PREVOST

BULLETIN DE GARANTIE

BG15-14

DATE :	MAI 2015	SECTION : 04 - Échappement
EXPIRATION:	MAI 2017	
SUJET :	Drain du diffuseur de gaz d'échappement

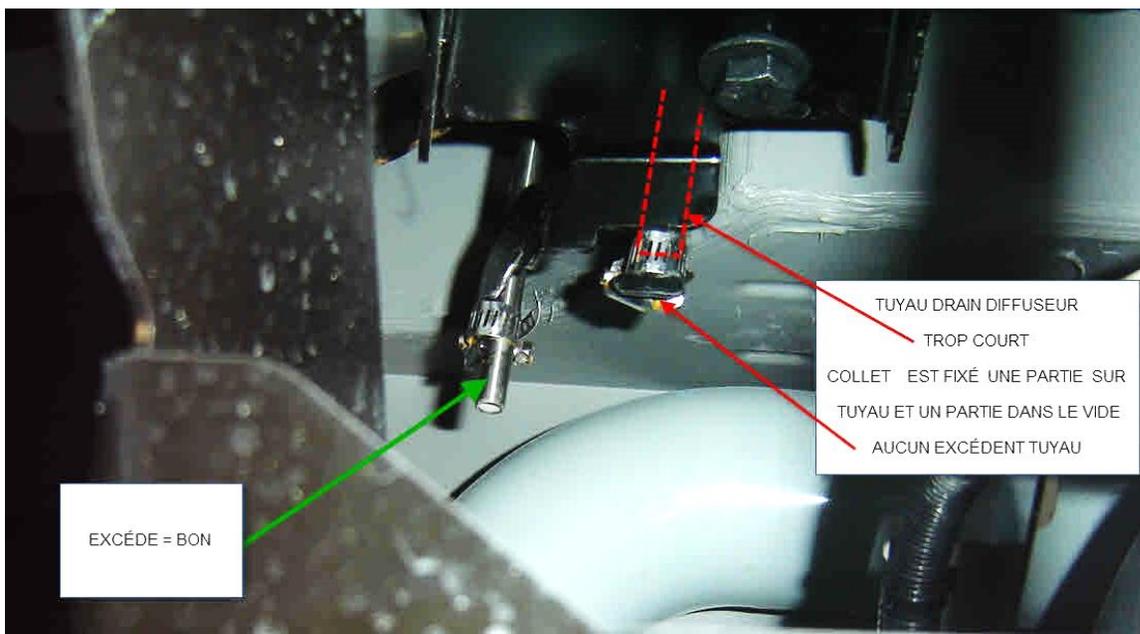
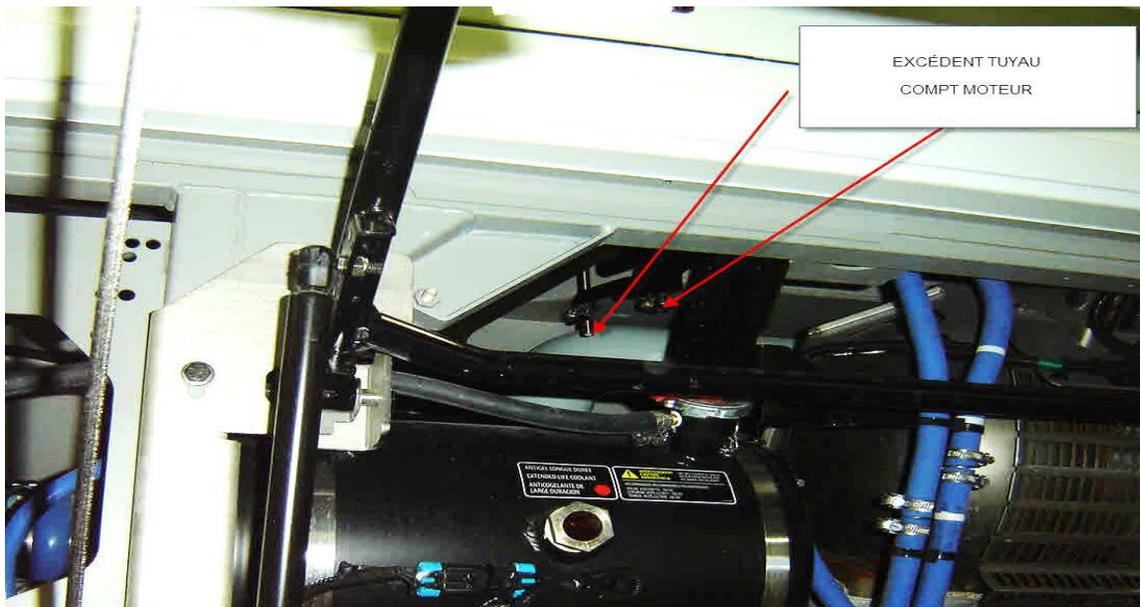
Sur les véhicules visés par ce bulletin, l'extrémité inférieure du drain du diffuseur d'échappement pourrait ne pas être correctement fixée.

1. Dans le compartiment moteur, inspectez l'extrémité inférieure du tube de drain du diffuseur et s'assurer qu'il y a une longueur suffisante pour que le collet.
2. Si ce n'est pas le cas, dévisser le collet pour libérer le tube.

3. Ajouter l'adaptateur #5011119 à la connexion supérieure.
4. Resserrer le collet inférieur.
